**AVIS RELATIF À LA PROTECTION
CONTRE LES EVENTUELS EFFETS NOCIFS ET NUISANCES
PROVOQUÉS PAR LES RAYONNEMENTS NON IONISANTS
GÉNÉRÉS PAR DES ANTENNES ÉMETTRICES STATIONNAIRES**

Commune : CHAUDFONTAINE - Exploitant : TELENET GROUP

Référence exploitant : LG2161J

Rapport n° 475 / 2025

Figure 1 : Vue en plan des lieux de séjour et des points de contrôle

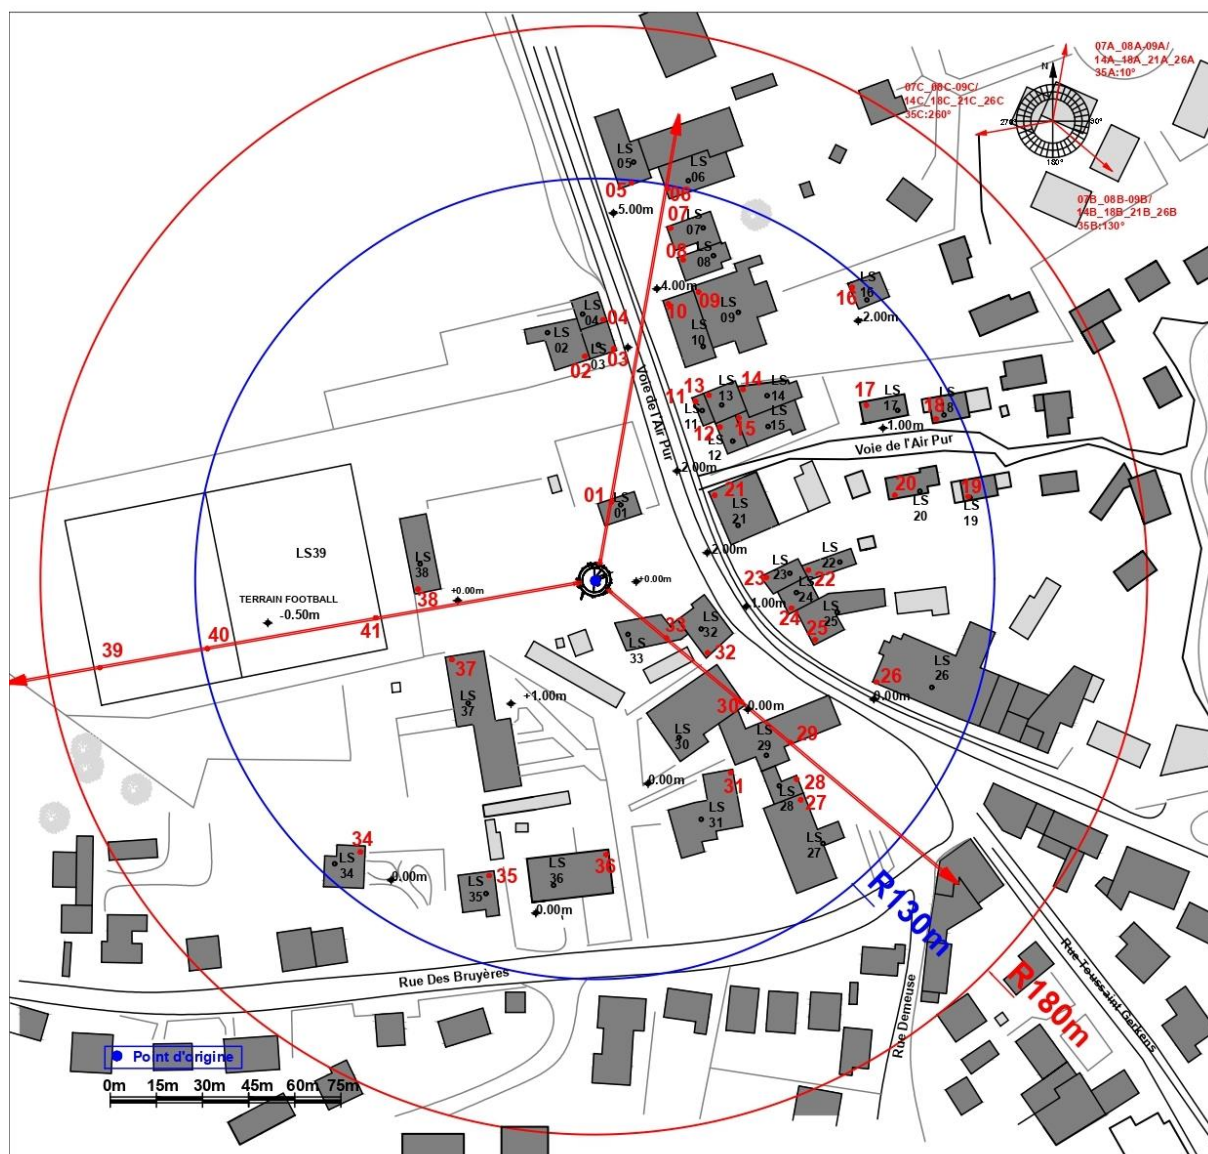
- le numéro du point de contrôle repris sur un des plans de la figure 1;
- le numéro du LS dans lequel se trouve le point de contrôle de la 1^{ère} colonne ;
- l'atténuation d'obstacle prise en compte pour le calcul de l'indice d'exposition dans le LS ;
- le résultat du calcul de l'indice d'exposition.

En ce qui concerne les antennes de l'installation mentionnées dans le tableau 1, la distance maximale à laquelle la limite pourrait être atteinte, à l'extérieur, est égale à 136,2 m. S'il n'y a pas de LS à une distance inférieure, les antennes respectent forcément la limite d'immission.

Dans le cas des LS situés à l'intérieur des bâtiments, une atténuation d'obstacle est prise en compte et il en résulte que la distance maximale à laquelle la limite pourrait être atteinte se réduit à 96,4 m.

Figure 2 : Vue en plan des installations d'antennes dans un rayon de 300 mètres autour de l'installation faisant l'objet de la demande d'avis

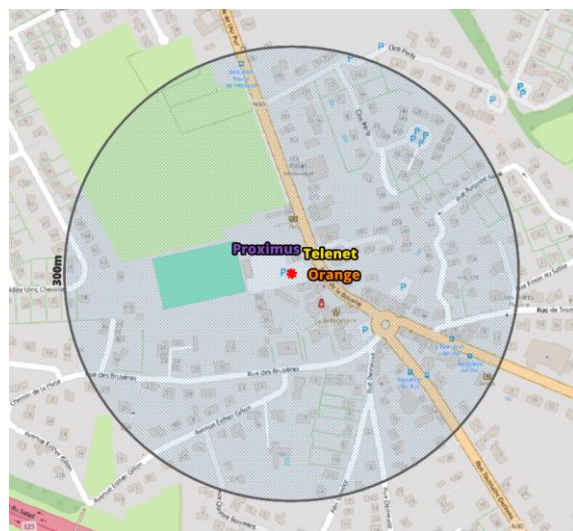
Le plan en projection verticale de la figure 2 indique la localisation des installations d'antennes émettrices stationnaires visées par le décret et situées dans un rayon de 300 mètres autour de l'installation référencée dans le paragraphe 2 et localisée au centre du cercle. Les données de localisation de ces antennes et les avis correspondant sont accessibles via le cadastre en ligne des antennes émettrices stationnaires⁸. Les installations prises en compte dans l'évaluation du respect de la limite cumulative sont les installations d'antennes émettrices déclarées en service par l'exploitant à la date du présent avis, à l'exception de l'installation référencée dans le paragraphe 2 et éventuellement d'autres installations ayant fait l'objet d'une demande d'avis à la même date et qui sont situées à l'intérieur de la zone de 300 mètres de rayon.

- il y a au plus 4 installations d'antennes émettrices stationnaires présentes dans la zone d'évaluation de 300 mètres de rayon représentée dans la figure 2, y inclus l'installation référencée dans le paragraphe 2 : la limite cumulative définie à l'article 4, §2 du décret est nécessairement respectée dans les lieux de séjour à l'intérieur de la zone d'évaluation de 300 mètres de rayon ;

- c) dans tous les autres cas, il a été vérifié que la limite cumulative définie à l'article 4, §2 du décret n'est pas dépassée dans les lieux de séjour sur base du nombre d'installations localisées dans la zone d'évaluation de 300 mètres de rayon représentée dans la figure 2, de leur localisation ainsi que des données inscrites dans la figure 1 et au paragraphe 4 du présent avis et dans les avis attestant le respect de la limite par installation ou de la limite abrogée de 3 V/m relatifs aux autres installations reprises dans la figure 2.

Compte tenu des considérations ci-dessus, il apparaît que l'intensité du rayonnement électromagnétique généré, dans les lieux de séjour situés dans un rayon de 300 mètres autour de l'installation référencée dans le paragraphe 2, par l'ensemble des antennes émettrices stationnaires de l'ensemble des exploitants du même site d'antennes émettrices stationnaires respecte la limite fixée à l'article 4, § 2 du décret.
